Opel Corsa D — Chiadeira durante a travagem | HELLA

Corsa-D

Front brake system

Squeaking noises when braking

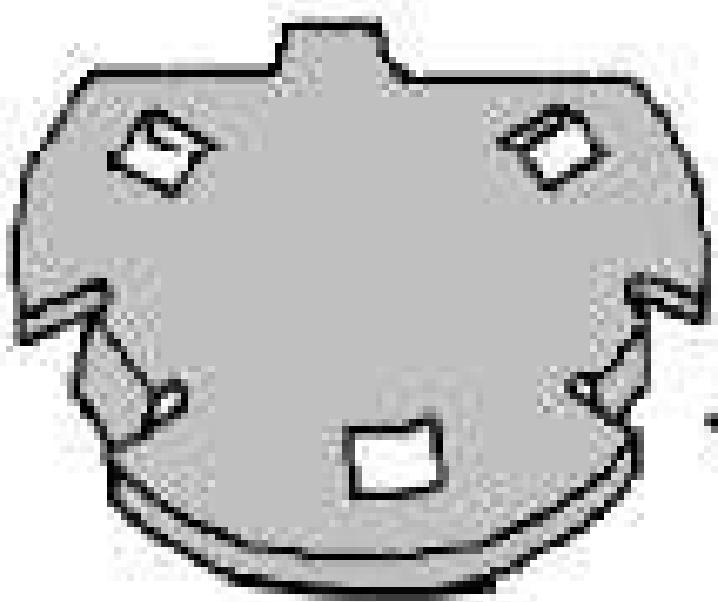
If the symptom specified above cannot be allocated to any detectable defect on the wheel brake, one possible cause of this is an insufficient decoupling between the brake pad and the brake caliper. For improving comfort, the vehicle manufacturers have installed so-called "Piston Caps" in the piston (A) of the brake calipers.

In case of a complaint, this must be checked and renewed where appropriate. On vehicles affected without "Piston Caps", these can be retrofitted.

These additional "Piston Caps" (B) have been introduced to the production from the following chassis numbers.

Eisenach: W0L0SDL0876108784

Zaragoza: W0L0SDL6874284654

Spare part number "Piston Cap": Opel 93169307
